Mission régionale d'autorité environnementale

**Avis délibéré
sur le projet d'ensemble immobilier « Babeuf »
situé à Alfortville et Maisons-Alfort (94)**

N° APJIF-2023-056
en date du 25/10/2023

Figure 4: coupe longitudinale du projet qui présente les niveaux de parkings sur lesquels sont construits les bâtiments. (PC 3.1, Plan en coupe du terrain et des constructions).

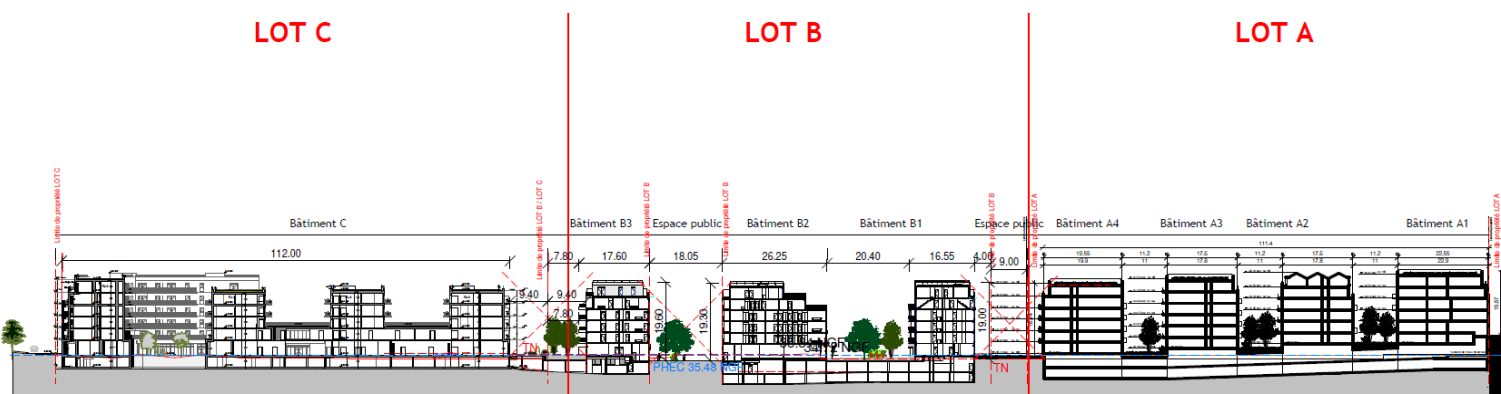
Le projet intègre les parkings en sous-sol suivants (Figure 4) : les quatre bâtiments du lot A sont construits sur deux niveaux de parkings (100 places), tout comme les bâtiments B1 et B2 (114 places) ; les bâtiments B3 et C s'élèvent au-dessus d'un parking de 48 places d'un seul niveau ; neuf places de stationnement sont également prévues pour les commerces. Au total, le projet prévoit 339 places de stationnement automobile pour les 358 logements (EI p. 160). Il atteint donc un ratio nettement supérieur au ratio minimal exigé par le PLU (0,5 à 1 place par logement, soit 198 places pour le projet).

En outre, aucune analyse n'est présentée concernant l'évolutivité du bâtiment. Or, le choix d'intégrer le stationnement automobile sur deux niveaux de parkings présente une potentialité très réduite de reconversion ou de transformation de ces espaces souterrains. Cela contribue également à intensifier l'empreinte carbone du projet au contraire d'une opération limitant les interventions souterraines qui nécessitent l'emploi du béton armé, matériau à l'empreinte environnementale particulièrement élevée. Plus globalement, pour l'Autorité environnementale, il convient de privilégier les matériaux biosourcés et à faible impact écologique (bois, terre, paille, isolants biosourcés, matériaux de réemploi, etc.).

- réduire les surfaces de stationnement automobile, en n'excédant pas le ratio minimal (nombre de places de stationnement par logement) exigé dans le PLU ;
- présenter les solutions offertes dans le projet pour le stationnement vélo et d'en préciser la surface.

Figure 7: Carte de bruit présentant le niveau de bruit moyen sur 24h (Lden) tous bruits des transports confondus, et démontrant que le site du projet est exposé à des niveaux sonores très élevés supérieurs à 70dB. (Bruitparif, MRAe)

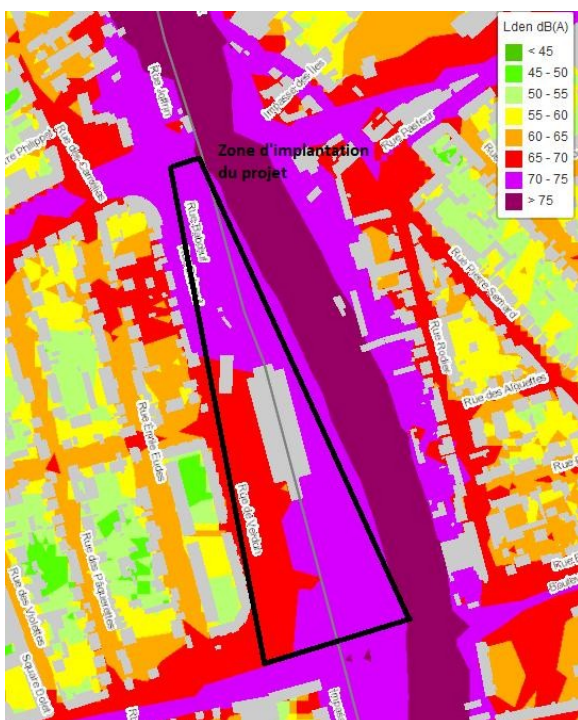
L'étude d'impact ne quantifie à aucun moment les niveaux de bruit au sein de l'emprise du projet, proposant des mesures uniquement sur les aspects vibratoires et non sonores. Les deux problématiques sont certes imbriquées, mais devraient être présentées de manière distincte. D'un côté, l'étude vibratoire s'intéresse aux vibrations émises par la voie ferrée, entraînant la résonance de la structure des édifices pouvant alors générer eux-même des bruits ainsi que des sensations tactiles. D'un autre côté, l'étude acoustique s'intéresse au bruit émis par l'environnement sonore extérieur du projet et à la manière dont la conception du projet peut permettre d'éviter, ou de réduire les impacts du bruit environnant sur la santé humaine.

Dans le cas du présent projet, une courte étude, rendue obligatoire par la réglementation relative au classement sonore des infrastructures bruyantes, définit des degrés d'isolation phonique des façades, sans qu'aucune autre mesure d'évitement ou de réduction des impacts sanitaires n'ait été définie pour permettre aux usagers de vivre dans un environnement sonore sain (p. 227). L'étude d'impact doit notamment démontrer que le projet garantit un environnement sonore sain au fil des saisons, y compris lorsque les résidents ressentent le besoin d'ouvrir les fenêtres pour aérer ou rafraîchir leur logement, ou pour les usagers des espaces de vie extérieurs.

L'Autorité environnementale relève par ailleurs qu'aucun détail sur le niveau d'exposition de la crèche n'est présenté dans l'étude d'impact et considère que cet établissement sensible, ainsi que la résidence senior, auraient dû faire l'objet de développements spécifiques en référence notamment à la circulaire de 2007 relative à l'implantation sur des sols pollués d'établissements accueillant des populations sensibles⁴. Elle souligne également qu'il convient de caractériser les gains attendus des mesures de réduction qui seraient étudiées, afin de démontrer qu'elles garantissent aux usagers des bâtiments de vivre dans un environnement sonore sain, en cohérence notamment avec les recommandations de l'OMS.

- **présenter l'état initial de l'ambiance sonore du secteur, en le distinguant de celui de l'ambiance vibratoire, de manière à en rendre clairement compte des niveaux de bruit en présence ;**
- **compléter l'étude d'impact par des éléments permettant de caractériser les niveaux sonores à l'aide d'indicateurs événementiels et énergétiques (Lden et LAeq, basés sur l'énergie sonore pondérée) auxquels seront soumis la crèche et les habitations ;**
- **étudier plus particulièrement les niveaux d'exposition des établissements accueillant des publics sensibles, notamment la crèche ;**

- définir des mesures d'évitement et de réduction de ces nuisances sonores, au-delà des mesures d'isolation phonique obligatoires, pour garantir aux résidents et usagers un environnement sonore sain dans les espaces intérieurs fenêtres ouvertes ainsi que dans les espaces de vie extérieurs, en prenant en compte les lignes directrices de l'OMS ;
- prévoir une campagne de mesures en phase d'exploitation permettant de démontrer que les objectifs de réduction du bruit seront atteints, et mettre en œuvre des mesures correctives le cas échéant.

Figure 8: Cartes de bruit en période nocturne montrant que la parcelle est soumise à des niveaux de bruit ferroviaires supérieurs à 65dB la nuit. (Bruitparif, MRAe).

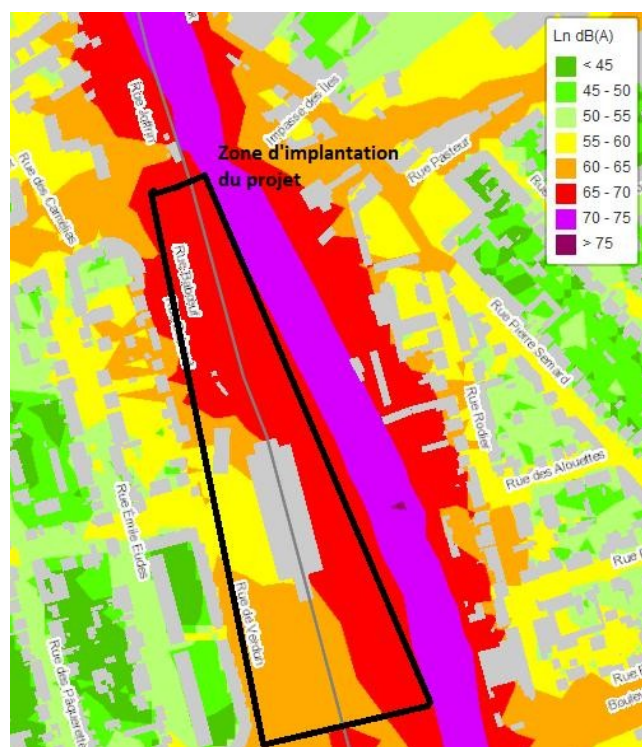
Elle relève enfin que le maître d'ouvrage du projet ne semble en aucun cas avoir intégré la particularité acoustique du bruit ferré, qui a pourtant fait l'objet d'actualités législative récentes : la loi d'orientation des mobilités (LOM) a introduit en 2019 la prise en compte des pics de bruit ferroviaire et a amené le Conseil national du bruit dans son avis du 7 juin 2021⁵ à définir un certain nombre de recommandations relative à la caractérisation du bruit ferroviaire, notamment celle de réaliser un comptage pondéré des événements sonores à l'aide d'indicateurs événementiels. L'Autorité environnementale estime en conséquence que pour les projets implantés sur des parcelles exposées au bruit ferroviaire, une caractérisation en indicateur événementiel (Lamax, Nax, etc.) doit systématiquement être menée afin de permettre de définir des mesures d'évitement et de réduction des impacts sanitaires adaptés à la typologie du bruit.

Figure 9 : plan du projet présentant la perméabilité des sols.

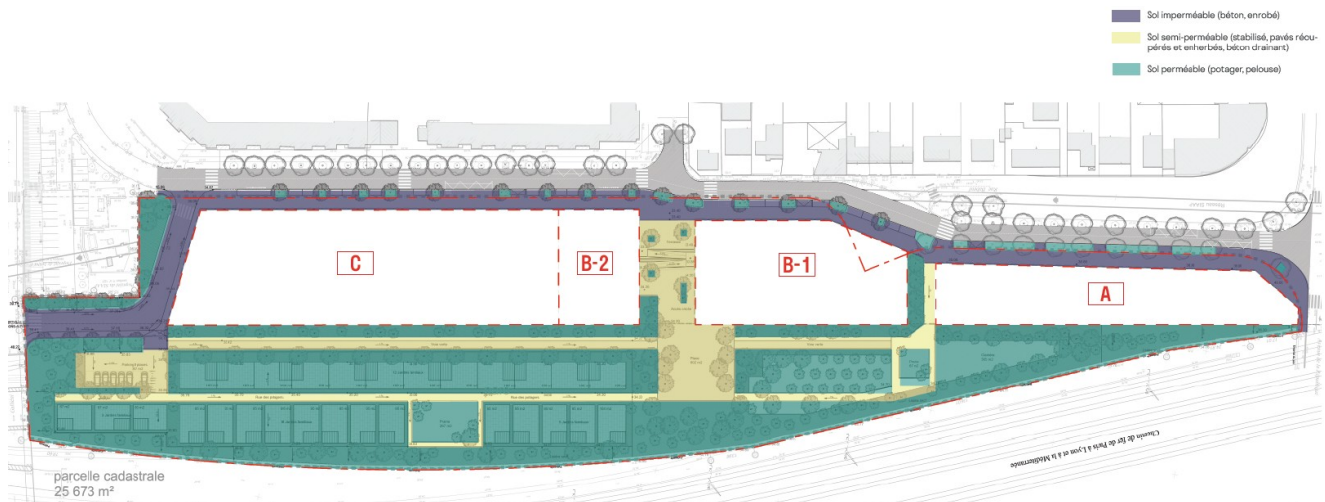
Les jardins « familiaux » et le parc représentent 13 029 m². Cette surface est composée de « 18% de sols imperméable constitué par les cheminements et revêtements minéraux ; 82% de sols perméable correspondant aux parc, jardins, bandes plantées, végétaux » (EI, p. 9). À cette surface s'ajoutent les voiries et édifices (EI, p. 8-9, et 164-171), ainsi que les espaces paysagers aménagés sur l'emprise des lots bâtis, au-dessus des parkings, et qui ne constituent donc pas des surfaces de pleine terre (Figure 10). Au total, près de 15 000 m² sont artificialisés sur une parcelle de 25 673 m², soit près de 60 % de la surface du projet. L'étude d'impact n'analyse pas l'influence des matériaux (albédo) sur le phénomène d'îlot de chaleur urbain et les températures ressenties en été, en particulier lors des vagues de chaleur.

D'après les plans fournis dans le dossier, de nombreux logements sont mono-orientés et ne semblent pas intégrer de dispositifs contribuant à limiter les risques de surchauffe en période de canicule en favorisant la ventilation naturelle et le rafraîchissement nocturne.

- démontrer en quoi la conception architecturale et urbaine du projet a intégré des mesures d'atténuation des effets d'îlots de chaleur urbains et de prévention des risques de surchauffe des logements face à l'intensification des épisodes caniculaires ;
- quantifier le phénomène d'îlot de chaleur urbain avant et après réalisation du projet.
